工程指示 / 要求簡箋 ENGINEER INSTRUCTIONS(E.I.)

工程指示編號:	EI- 5076	修改版本:	-
	HK- 1533		
工程編號:	J 856	工程名稱:	天榮站
收件人:	生統/王良	發件人:	Lai Sik Hung
工程項目:	佛沙窗保護方案 (新鴻基標準)	日期:	07/09/2022

內容: 請依附件的佛沙窗保護方案(新鴻基標準)進行保護

依新鸿基要求重新编制、2022.09.07

J-856 天水围天荣站预制窗支撑安装要求-12

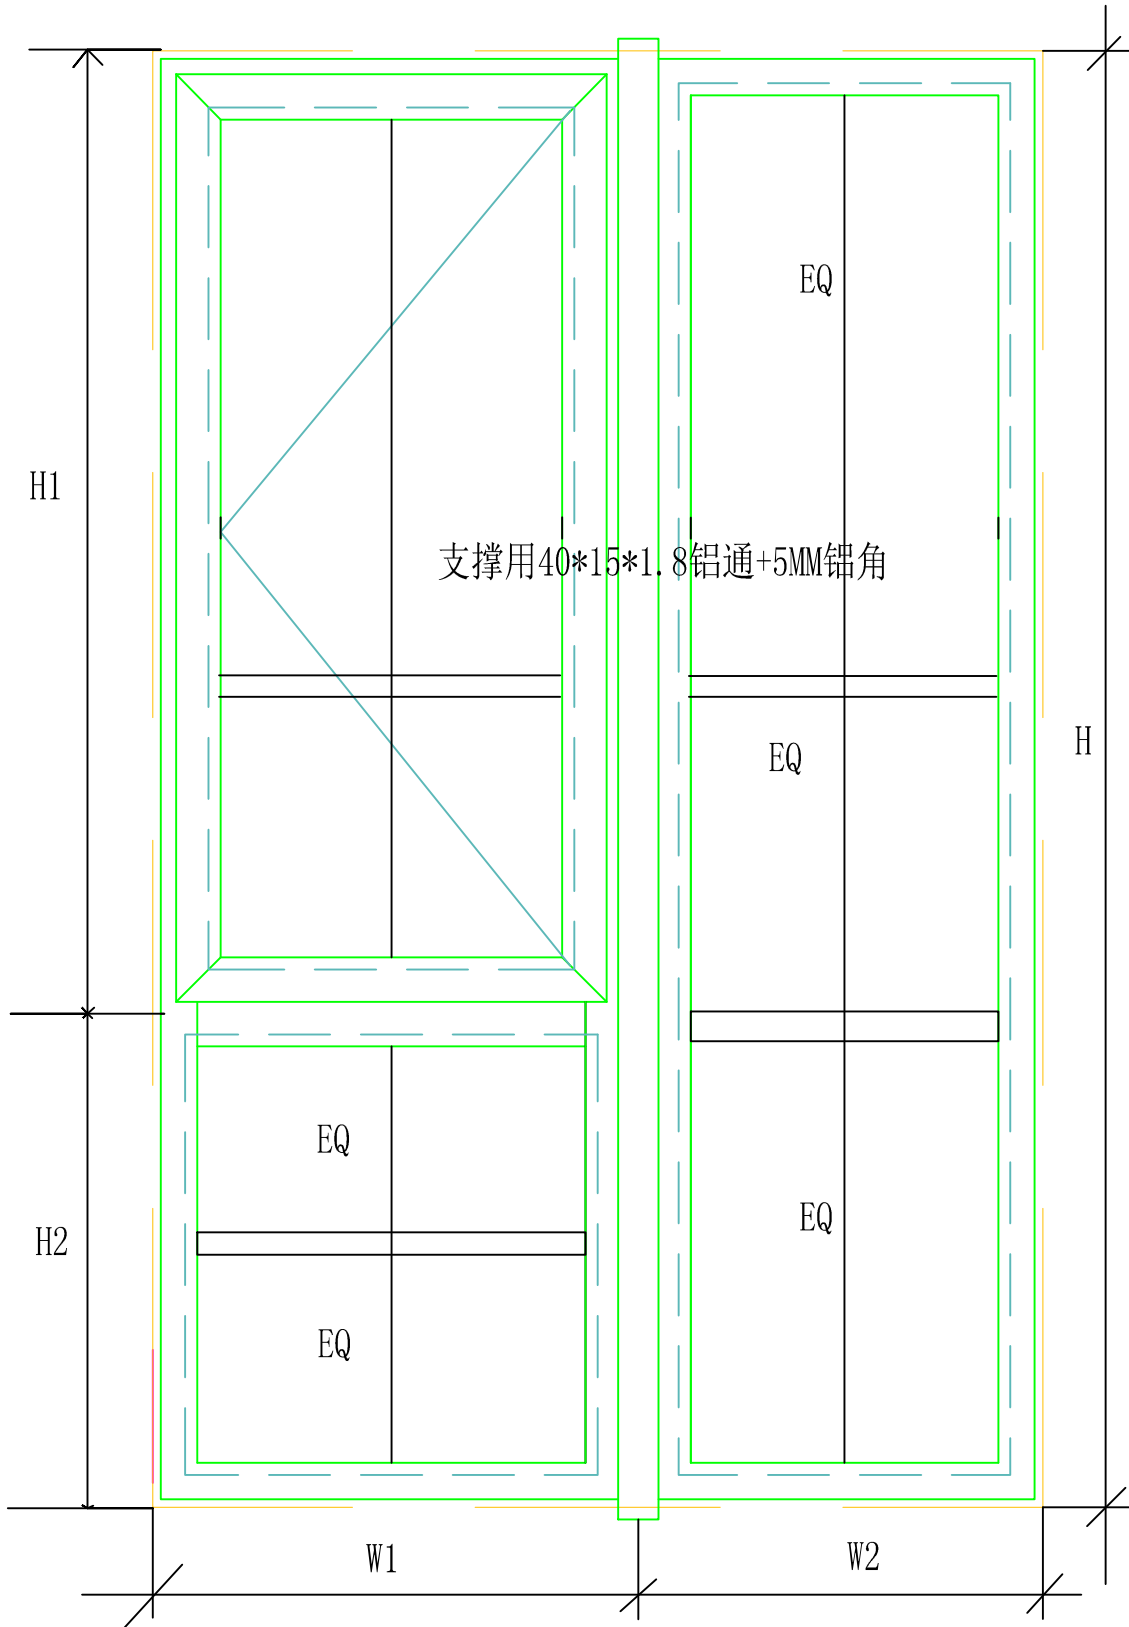
- 1、H1窗玉分中加1支
- 2、H2为600不用加、830分中加1支
- 3、H高度内见光位分为3段均分
- 4、W2尺寸不大于690企向不用加装支撑
- 5、无论单拍、多拍窗均可依此方案安装支撑

J-856 天水围天荣站预制窗支撑安装要求-13

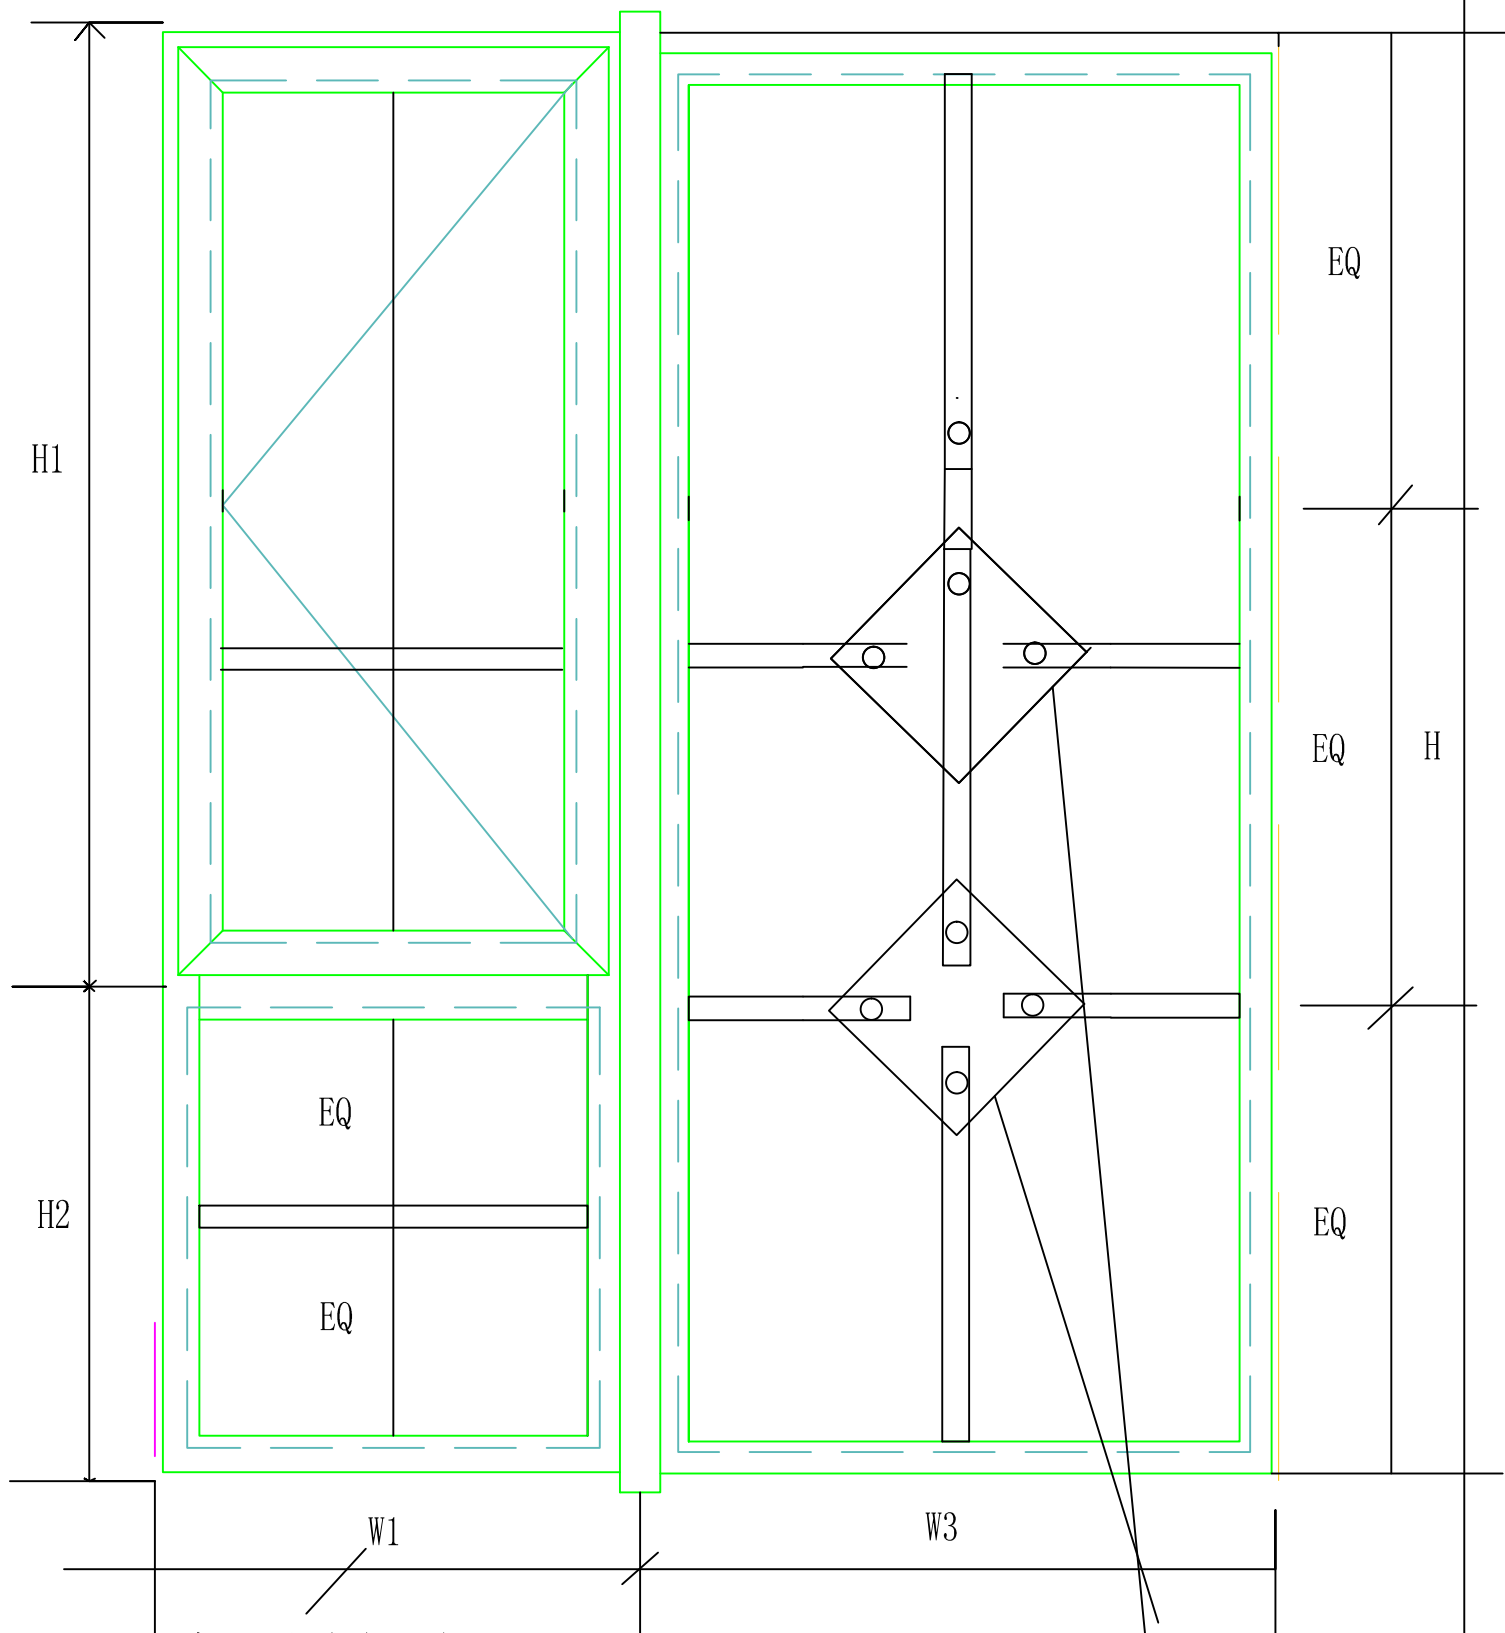
- 1、H1窗玉分中加1支
- 2、H2为600不用加、830分中加1支
- 3、H高度内见光位分为3段均分
- 4、W3尺寸890如图示加装支撑架
- 5、无论单拍、多拍窗均可依此方案安装支撑

支撑用40*15*1.8铝通+5MM铝角
+100*100*3铝板块组合
